15.2 Observations déposées dans les mairies

16.1.7 Avis et commentaires du maître d'ouvrage sur le thème « trafic »

Calcul du besoin de compensation net

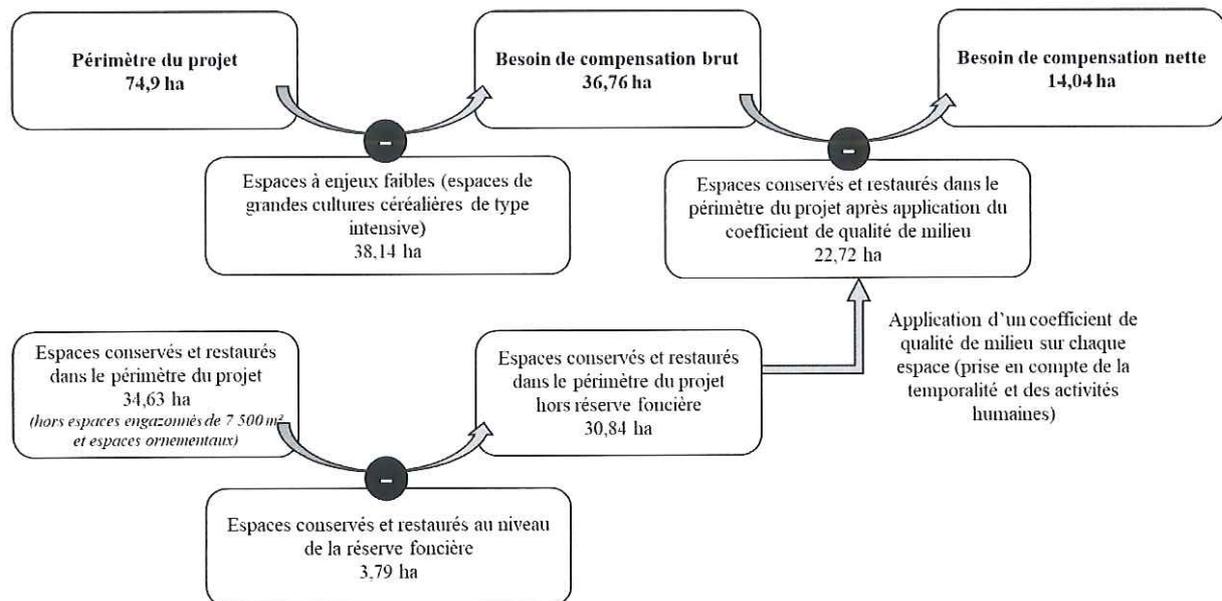
Le besoin de compensation est très insuffisant ; sur 68 hectares modifiés le pétitionnaire n'aurait qu'à compenser 18,8 hectares soit un ratio moyen de 0,28 pour 1.

Le besoin de compensation brut est calculé en fonction du périmètre du projet et des espaces à enjeux faibles en matière de biodiversité. Sur les 74,9 ha du projet, 38,14 ha sont considérés à enjeux faibles. Il s'agit des espaces de grandes cultures céréalières de type intensive disposant d'une faible potentialité d'accueil des espèces pour la nidification. Ces espaces ne sont pas intégrés dans le besoin de compensation brut. Pour autant, en réponse aux réserves du CNPN, ces espaces à enjeux faibles feront l'objet d'une nouvelle mesure de compensation (mesure 2/ exposée ci-avant).

Le besoin de compensation brut atteint 36,76 ha (74,9 ha modifiés auxquels sont soustraits 38,14 ha à enjeux faibles).

Le besoin compensatoire net est égal au besoin de compensation brut réduit grâce à l'évaluation de l'ensemble des mesures in-situ prévues par le maître d'ouvrage au sein du site du projet (surfaces évitées, surfaces restaurées), qui n'ont pas été pris en considération dans le second avis du CNPN.
